**DOKUMENTACJA
POWYKONAWCZA**

-zakres zmian wprowadzonych po konsultacjach z rzeczoznawcami ds. proż.

KOMPLEKS ZABUDOWY USŁUGOWEJ NA POTRZEBY
SZCZECIŃSKIEGO PARKU NAUKOWO-
TECHNOLOGICZNEGO PRZY UL. NIEMIERYŃSKIEJ
W SZCZECINIE

BZUT I PIETRA - zmiany

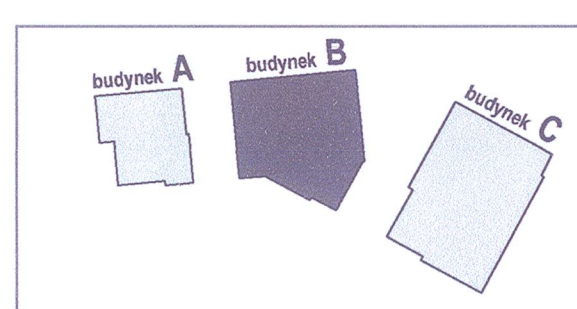
- Podniesienie części szłan (oznaczonych na rysunku odpowiednim znakiem) do poziomu stropu nad sufitem podwieszanym) - ściany EI30
- Wprowadzenie drzwi w ścianach kończących się na suficie podwieszanym; drzwi D38 o wym. w wysokości 90/200 cm; pełne, płaskie, w kolorze białym, skrzydło z ramiaków z płyty MDF lub z drewna iglastego, płyty izolacyjnej (jako wypełnienia) oraz płyty MDF pokrywającej całość skrzydła; drzwi przylgowe (uszczelnienie w przyldzie i w ościeżnicy), wyposażone w zamek, zawiasy, klamka i rozeźta na zamku w kolorze chrom; oświetlenie surowe, białe.
